Parco Regionale delle Alpi Apuane
Ufficio Pianificazione territoriale

Provvedimento Autorizzatorio Unico Regionale
Pronuncia Compatibilità Ambientale
(art. 27 bis del Dlgs 152/2006)

Progetto di coltivazione della cava Calacata n. 10

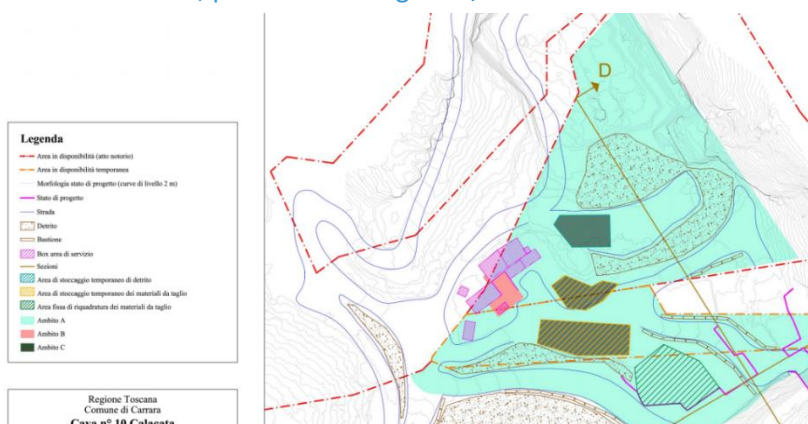
Nello stralcio di tavola D, riportato a lato, sembrerebbero "Ambito C", sia le 2 aree di stoccaggio dei derivati da materiali da taglio, sia l'area di stoccaggio temporaneo del detrito. È opportuno che il proponente faccia chiarezza.
